Oggetto: **PROVINCIA DI SASSARI (Comuni di Benetutti, Buddusò e Nule) – PROVINCIA DI NUORO (Comuni di Orune e Osidda): Progetto di un impianto per la produzione di energia elettrica da fonte eolica denominato "Parco eolico di Nule e Benetutti", costituito da 11 aerogeneratori con potenza unitaria di 5,7 MW, per una potenza complessiva pari a 62,7 MW ed opere connesse.**

Proponente: RWE RENEWABLES ITALIA S.r.l. (già Innogy Italia S.p.A.)

Parere tecnico istruttorio della Direzione generale Archeologia, belle arti e paesaggio (ABAP).

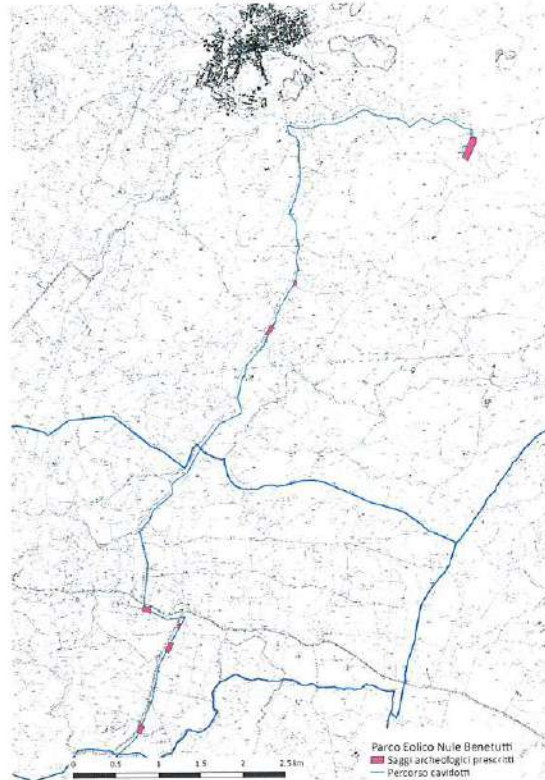
In via preliminare e in attesa del completamento della documentazione come sopra evidenziato, qualora il progetto risultasse ammissibile, si fa presente che nelle aree a rischio archeologico alto individuate durante la succitata istruttoria per il Parco Eolico Nule, così come rappresentate nella planimetria allegata, in prossimità delle strutture individuate nel corso delle prospezioni, e in quelle individuate a rischio medio nella relazione di verifica archeologica preventiva relativa al progetto in esame vengano effettuati, ai sensi dell'art. 25, comma 8, del D.Lgs 50/2016, dei saggi di scavo, a spese del committente, in numero e dimensioni tali da assicurare una sufficiente campionatura dell'area interessata dai lavori. Per la restante parte del tracciato e per le opere che interessano il sottosuolo si prescrive che tutti gli interventi che comportino scavi a quote diversa da quelle occupate da manufatti esistenti siano effettuati sotto la costante sorveglianza di professionisti archeologi a ciò incaricati, con spese a gravare sul committente.

Si invia la planimetria sopra citata, non allegata per mero errore materiale al parere endoprocedimentale già trasmesso >.
